島根原子力発電所 2 号炉 審査資料	
資料番号	EP-071改 06(説 3)
提出年月日	令和 2 年 5 月 14 日

# 島根原子力発電所 2 号炉 燃料体等の取扱施設及び貯蔵施設 (審査会合からの変更内容)

[燃料プール水位・温度 (S A) の設計変更について]

# 燃料プール水位・温度（S A）の設計変更について

図1 燃料プール水位・温度（S A）の設置図（変更後）

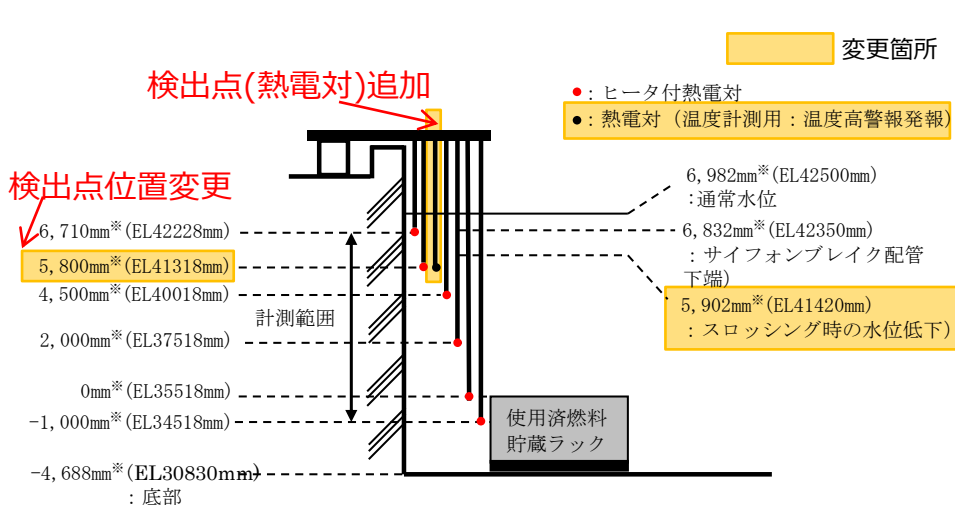
- 燃料プール水位・温度（S A）について、設計進捗により下記の設計変更を行う。
- スロッシング時の水位低下幅を上回る水位の低下を把握することを目的に、検出点位置を6,000mm※に設定していた。しかし、内部溢水影響評価における燃料プールのスロッシング解析による溢水量の変更(第789回審査会合(令和元年10月29日))に伴い、スロッシング時の水位低下幅が変更となったため、検出点位置を変更。  
 変更前：6,000mm※(EL41518mm) [スロッシング後の水位 6,122mm※(EL41640mm)]  
 変更後：5,800mm※(EL41318mm) [スロッシング後の水位 5,902mm※(EL41420mm)]
- ヒータ加熱による影響を受けずに燃料プール温度高警報を発報することを目的に、熱電対による温度検出点を追加。  
 変更前：熱電対なし（ヒータ付熱電対 6 点による燃料プール温度高警報）  
 変更後：熱電対（設置位置 5,800mm※）あり（熱電対 1 点による燃料プール温度高警報）  
 ※基準点は使用済燃料貯蔵ラック上端（EL35518mm）
